**LAUDO DE VISTORIA
MUSEU DE ARTE RELIGIOSA E TRADICIONAL MART
CABO FRIO/RJ**

Trata-se de um Laudo Técnico das instalações elétricas apresentando a situação atual das instalações elétricas do Museu de Arte Religiosa e Tradicional (MART) de Cabo Frio/RJ;

Foto 01 –Entrada geral de energia - Medidor de KWh em caixa padrão ENEL

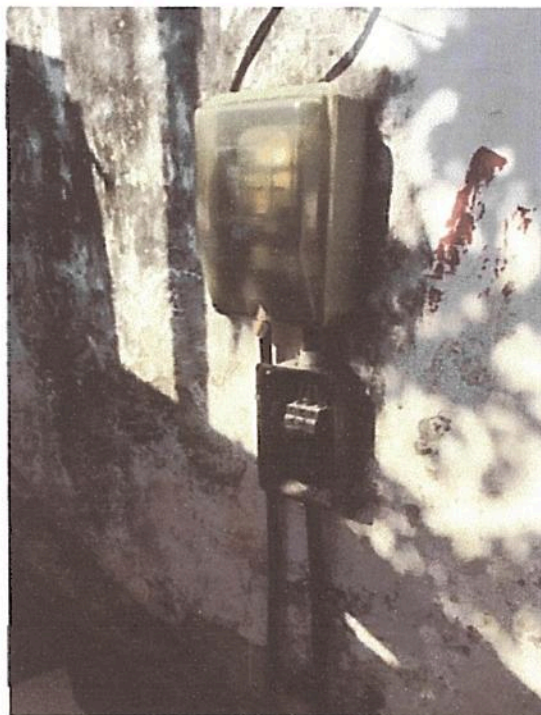
Tal instalação se encontra fisicamente na parte posterior da edificação com acesso pela ruela existente em uma condição precária visto que se faz necessário uma volta completa na edificação para se chegar até o medidor de KWh como também ao disjuntor geral (fotos 01, 02 e 03); daí segue para um Quadro de Distribuição Geral (QDG) instalado na área de serviços localizada na parte posterior da edificação. Relatado pela Diretora do Museu, as instalações elétricas do MART foram reformadas em 2015 tendo sido a obra feita pela empresa BMJ Engenharia.

- que a localização desse disjuntor de entrada geral seja modificada, passando da área externa e de acesso sem controle para a área interna do MART, com acesso protegido e controlado;

Foto 06 – Quadro de Distribuição Geral - QDG.

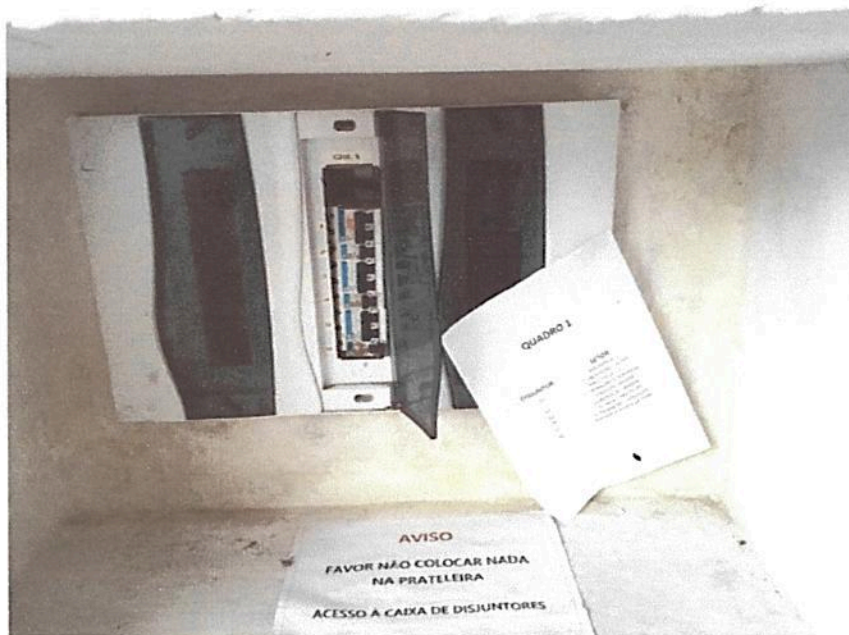
Tendo sido iniciado o trabalho de vistoria pelo QDG, constatei que a montagem não atende ao previsto em projeto sem ter havido o cuidado de mencionar tal rearranjo no *as built*;

- a identificação dos disjuntores e circuitos é precária, não havendo padronização de cores dos condutores fases, neutro e terra;
- não foi instalado o Dispositivo Supressor de Surto;
- não foi instalado o Dispositivo DR;

- seja o local do QDG isolado e de uso exclusivo para este fim, mesmo que dentro do armário onde hoje se localiza;
- seja construído um aterramento adequado e de uso exclusivo com todos os quadros ligados a este;

Foto 16 – montagem interna do QDC 01

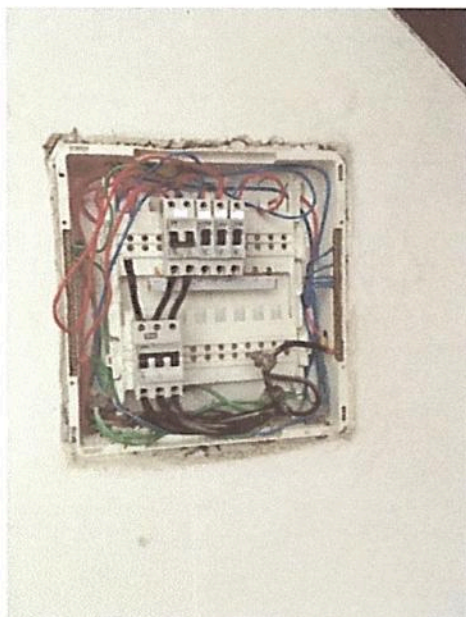
Tal atendimento deixou arranjos temerários, tais como um disjuntor bipolar alimentando 02 circuitos diferentes em 127V (fotos 16 e 17) dentre outros conforme abaixo:

Foto 17 – montagem interna do QDC 01

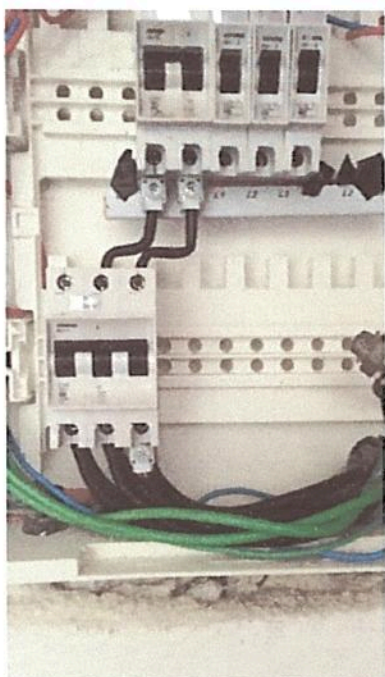
- distribuição dos circuitos não está conforme o proposto em projeto;
- a alimentação do QDC2 está de forma direta, pelos bornes de entrada do disjuntor Geral do QDC1 (foto 17) quando o correto é passar pelo barramento e alimentar 01 disjuntor 3x40A, conforme previsto em projeto;
***esse arranjo configura uma não conformidade grave.**
- a identificação dos disjuntores e circuitos é precária, não havendo padronização de cores dos condutores fases, neutro e terra;
- não foi instalado o Dispositivo Supressor de Surto;
- não foi instalado o Dispositivo DR;

Foto 20 – montagem do QDC 02

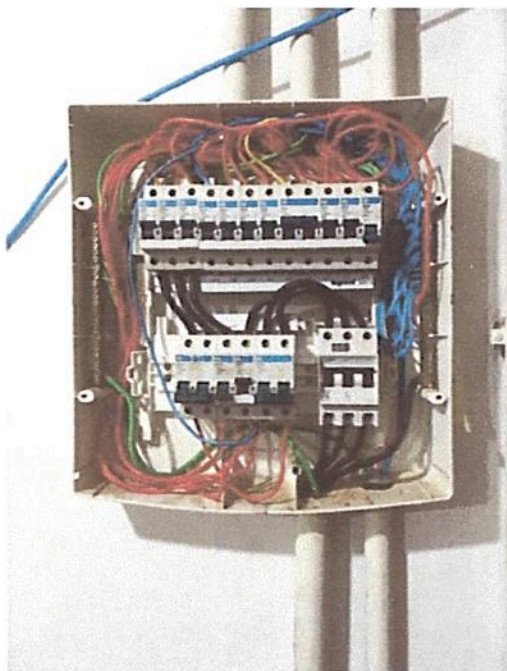
No QDC2, observa-se que provavelmente esse foi montado com os circuitos previstos também para o QDC3, dado a proximidade entre ambos e a inexistência do quadro QDC3 (foto 20).

***não há menção dessa modificação no as built como também não parece sido redimensionado, configurando portanto uma não conformidade grave;**

- para o caso específico do QDC3 suprimido, verificação do QDC2 que aparentemente absorveu os circuitos do QDC3, se o dimensionamento e montagem atendem a carga instalada. Em sendo o resultado dessa análise positivo, não há impedimento para que assim permaneça;
